Mission régionale d'autorité environnementale

**Avis délibéré sur le projet de création d'une usine de vélos
électriques à Revin (08) porté par la société
anonyme (SA) CIBOX INTERACTIVE**

n°MRAe 2024APGE124

Figure 6: schéma de principe hydraulique de captation des eaux de crue

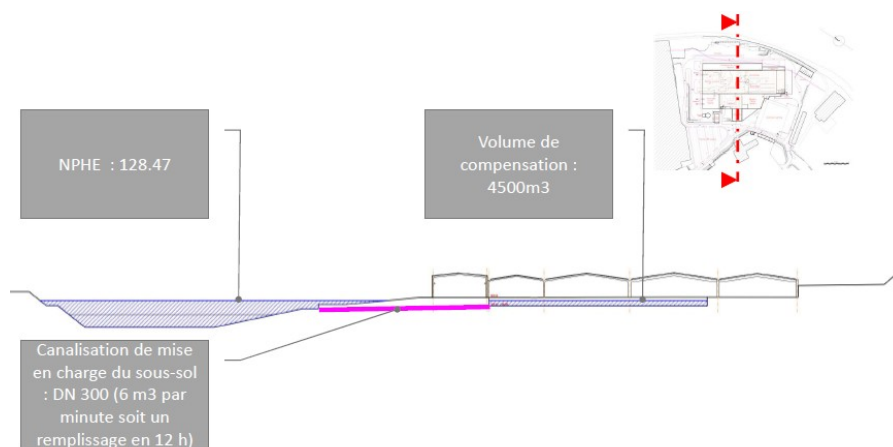
La connexion (en mauve sur le schéma de la figure 6) prendra la forme d'une canalisation de diamètre 500 mm et d'une longueur de 46,15 m.

12 4 750 m³ dans l'étude d'impact mais seulement 4 500 m³ dans le schéma de la figure 6 provenant des annexes du dossier.

L'Ae s'est interrogée sur la capacité du sous-sol des bâtiments à accepter une masse de 4 500 tonnes d'eau en cas d'inondation, sur le mode de vidange des eaux de crues dans les sous-sols après inondation, et sur le protocole de gestion de la canalisation (surveillance, ouverture/fermeture, entretien, protection contre l'entrée d'éléments grossiers, etc.).

L'Ae recommande au pétitionnaire, en lien avec la collectivité propriétaire des bâtiments, de s'assurer de la capacité du sous-sol des bâtiments à accepter une masse de 4 500 tonnes d'eau en cas d'inondation et de préciser le mode de vidange des eaux de crues dans les sous-sols après inondation ainsi que le protocole de gestion de la canalisation (surveillance, ouverture/fermeture, entretien, protection contre l'entrée d'éléments grossiers, etc.).

Figure 8: voies d'accès au site

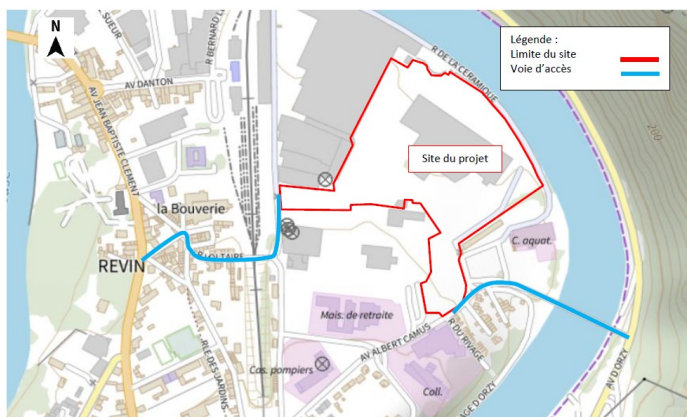
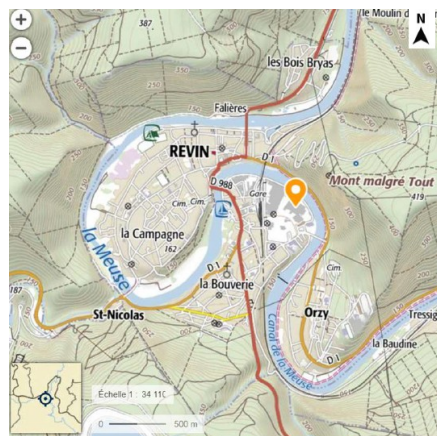
L'Ae constate que l'avenue Clément est en plein cœur de Revin et qu'il ne semble pas envisageable d'y faire passer des poids-lourds en phase d'exploitation du projet. Pourtant le dossier indique : « *Le site possède un sens de circulation et l'accès se fera via l'avenue J.B. Clément et la rue J.J. Rousseau et la sortie par la rue de la Céramique vers l'avenue d'Orzy.* »

L'Ae constate en effet que le site du projet est entourée de zones habitées et d'équipements publics (un collège à l'est) et que la question des accès, notamment des possibilités d'accès évitant au maximum les zones urbanisées et habitées, n'a pas été assez étudiée dans le dossier. Elle constate que le franchissement de la boucle de la Meuse est possible actuellement par 1 ouvrage à l'est du site et 1 à l'ouest du site (cf. figure 7 du présent avis) et que l'ouvrage à l'est semble éviter ces zones habitées plus que l'ouvrage à l'ouest.

L'Ae recommande au pétitionnaire de compléter le chapitre du dossier sur les accès au site en indiquant précisément quels seront les cheminements des camions pour rejoindre les grands axes routiers et comment ces cheminements peuvent éviter au maximum les zones habitées et urbanisées, dont les équipements scolaires.

Figure 9: localisation du projet et des secteurs urbanisés

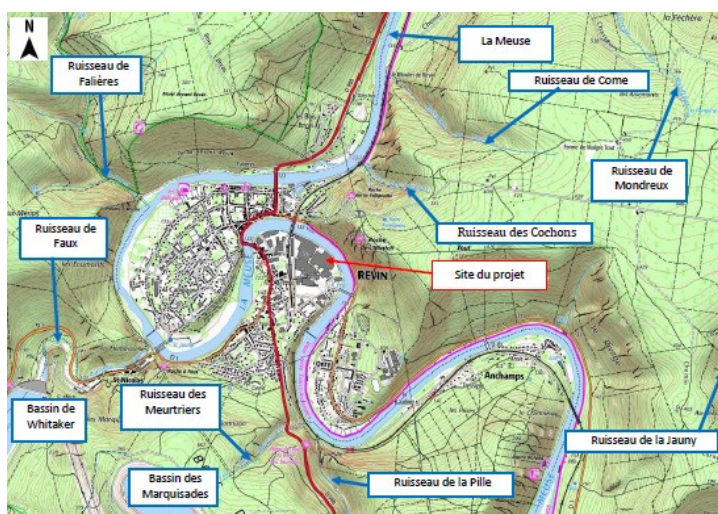
L'Ae s'est cependant interrogée sur une indication du dossier concernant les vents dominants qui sont de secteur sud-ouest. Le dossier mentionne que ces vents dominants dirigent éventuellement toutes émissions polluantes vers la zone urbaine de Revin, ce qui paraît contradictoire avec la situation du projet et des secteurs urbanisés.

D'après la figure 9 du présent avis, un vent de secteur sud-ouest, qui porterait donc les nuisances sonores vers le nord-est, les éloignerait des secteurs urbanisés et non l'inverse.

L'Ae recommande au pétitionnaire de rectifier l'erreur sur le sens et l'impact du vent dominant et d'intégrer dans le dossier d'enquête publique une étude acoustique indiquant les niveaux sonores actuels dans les zones à émergence réglementée ainsi que les niveaux de bruit attendus générées par l'activité du site industriel.
